第1 監査の種類

緑政土木局（工事）

第3 監査の着眼点

適切な接地の概念図

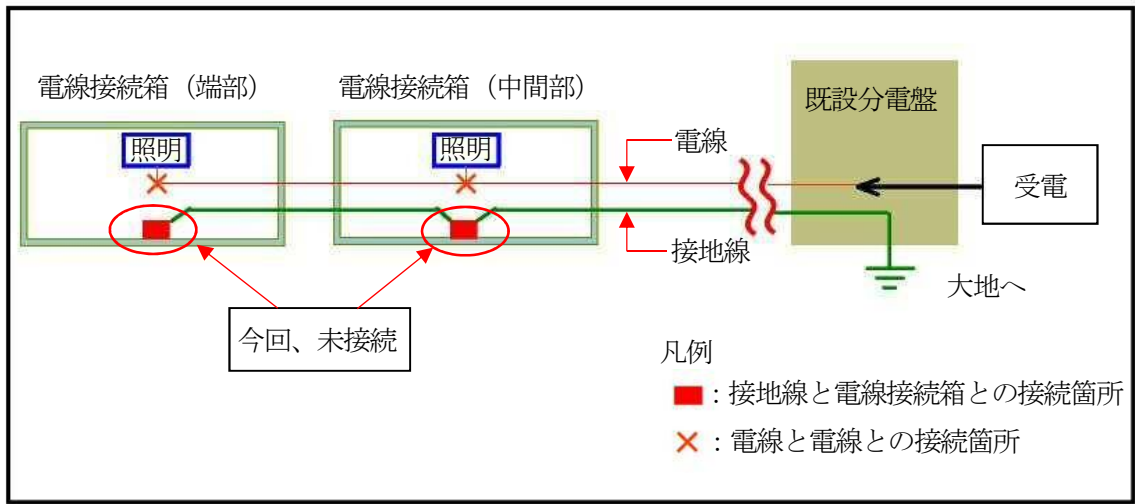
「堀川納屋橋地区ライトアップ整備工事」では、堀川の遊歩道等のライトアップのために、照明やその電線を設置する工事を行っているところである。工事写真を確認したところ、電線接続箱において、接地工事を行っていなかった。

電線接続箱における接地や水気のある場所の電線管接続部の防水処理について、技術基準の解釈や仕様書に適合するよう是正されたい。また、技術基準の解釈や仕様書に基づいた施工となるよう改めて受注者を指導されたい。

なお、当該工事については、指摘に基づき令和 5年 6月に技術基準の解釈や仕様書に適合するよう是正が行われた。

電線接続箱 (端部) の状況

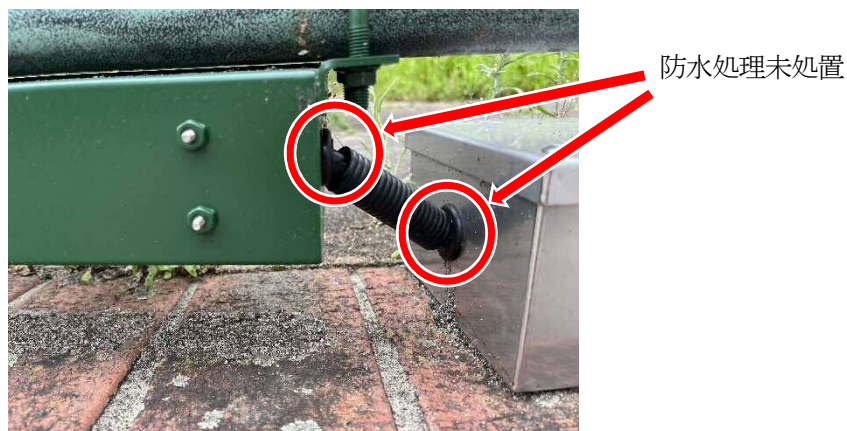
また、水気のある場所に該当する屋外に設置してある電線管の接続部が防水処理されていないかった。
